**Avis de la Mission Régionale d'Autorité environnementale
Nouvelle-Aquitaine sur
le projet de centrale solaire *Les Bouygeas* et sur la mise en
compatibilité par déclaration de projet du plan local d'urbanisme
(PLU) de Moulin-Neuf (24)**

n°MRAe 2023APNA40

dossier P-2022-13567

Localisation du projet : Commune de Moulin-Neuf (24)

Plan du projet - Etude d'impact p. 30

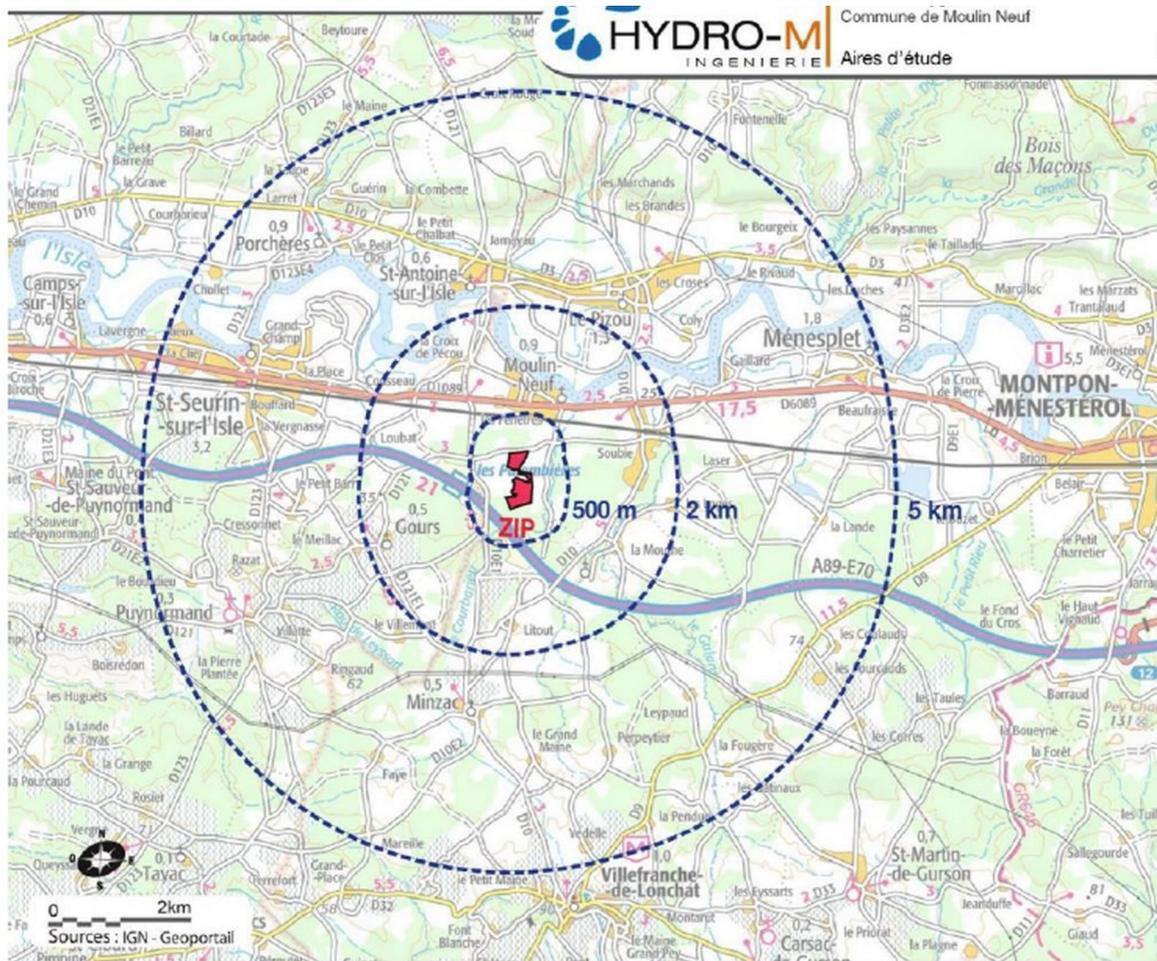
La description du projet d'évolution du PLU est confuse (entre les zonages N et Nc en vigueur en particulier), et se doit de plus de détailler le bilan surfacique de la mise en compatibilité à l'échelle de tous les secteurs du règlement du PLU. Le bilan actuel ne permet pas d'apprécier l'évolution des surfaces classées en N, Nc et Npv à terme. À cet égard, la MRAe estime nécessaire d'ajouter au dispositif de suivi du PLU un indicateur relatif aux surfaces (Npv) mobilisées pour le photovoltaïque. Enfin, l'articulation avec les autres plans –

Localisation des habitats naturels - Etude d'impact p. 113

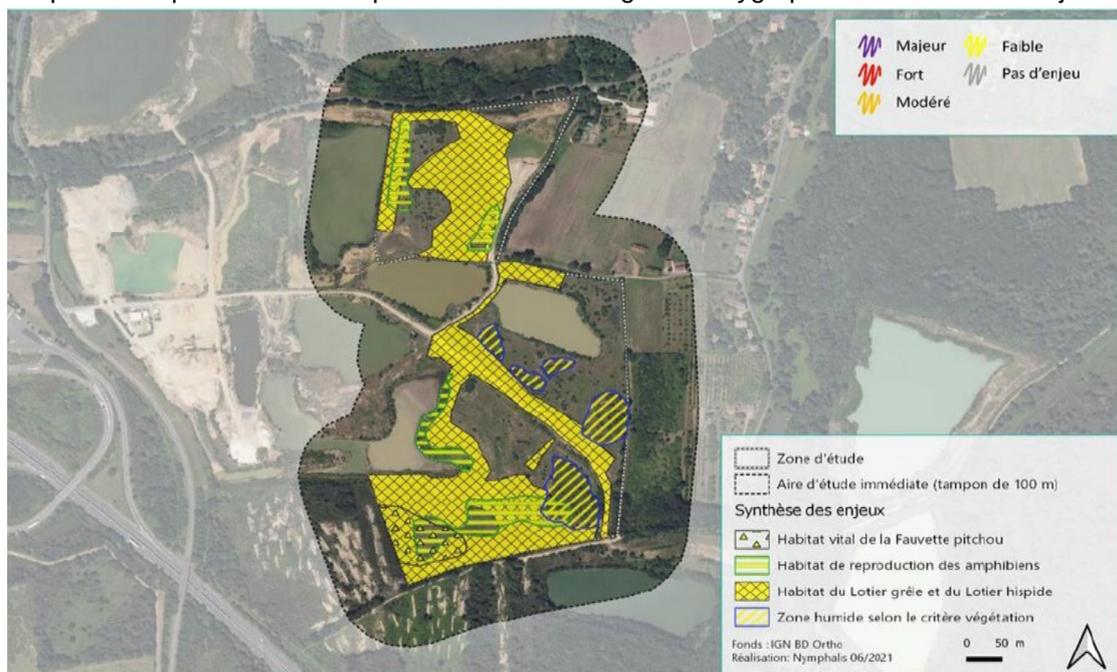
La MRAe recommande d'approfondir l'analyse les données relatives aux espèces exotiques

La MRAe recommande que les habitats de repos des amphibiens soient cartographiés et quantifiés.

Synthèse des enjeux du milieu naturel – Étude d'impact p. 146

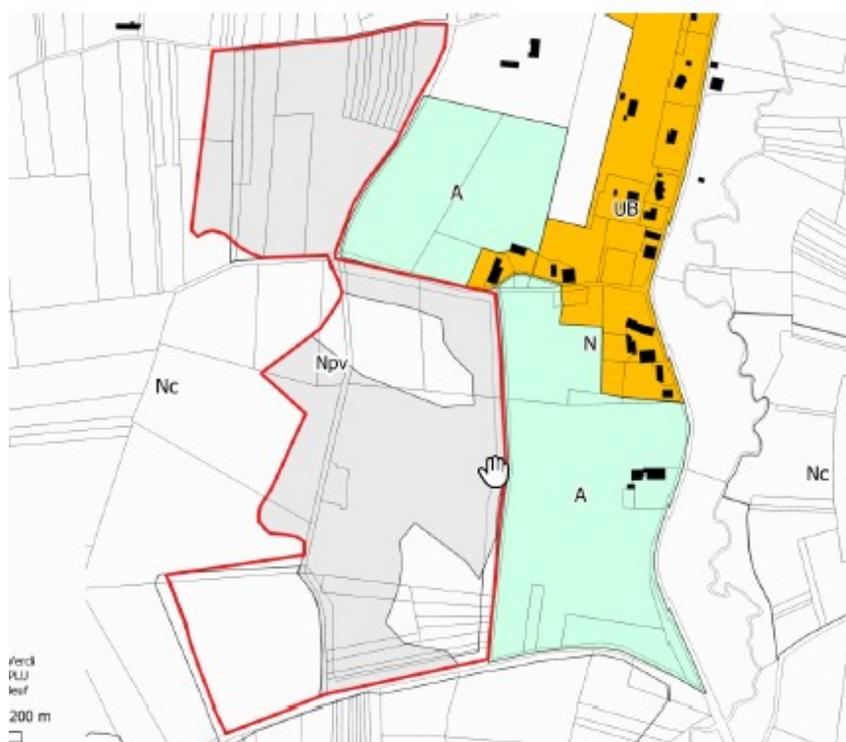
Le niveau d'enjeu de cette espèce est de plus considéré comme faible par l'étude d'impact du fait de la fermeture en cours des milieux, ce qui semble sous-évalué compte tenu de la fonctionnalité des milieux en place et du mauvais état de conservation de l'espèce.

La MRAe recommande de compléter l'analyse des habitats favorables à la Fauvette pitchou et de revoir le niveau d'enjeu.

Zonage futur du PLU (source :notice de la mise en compatibilité, p. 70)

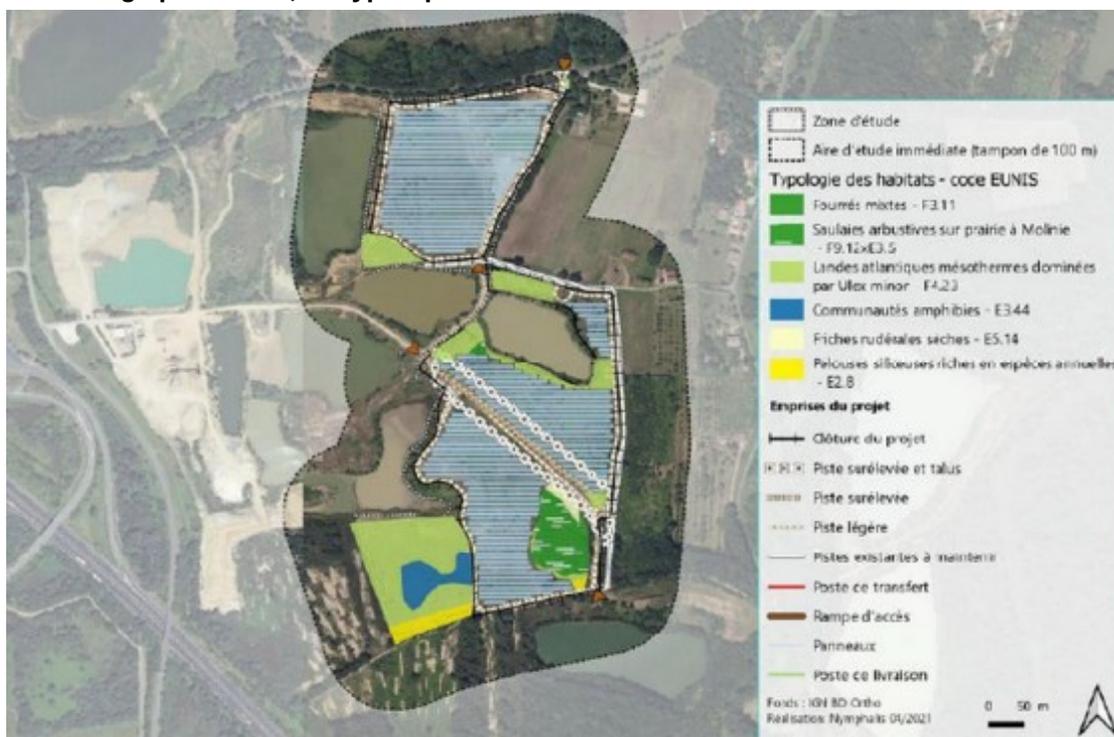
En revanche, l'alignement d'arbres au nord-est du site, identifié dans l'étude d'impact comme présentant un intérêt pour l'avifaune et les chiroptères (intérêt pour les déplacements et la chasse), est uniquement protégé par le règlement écrit.

La MRAe recommande que l'alignement d'arbres soit représenté et protégé par le règlement graphique en s'appuyant sur les dispositions de l'article L.151-23 du Code de l'urbanisme, au titre des éléments pour des motifs d'ordre écologique. Les habitats à enjeux évités mériteraient par ailleurs un zonage protecteur, de type Np.
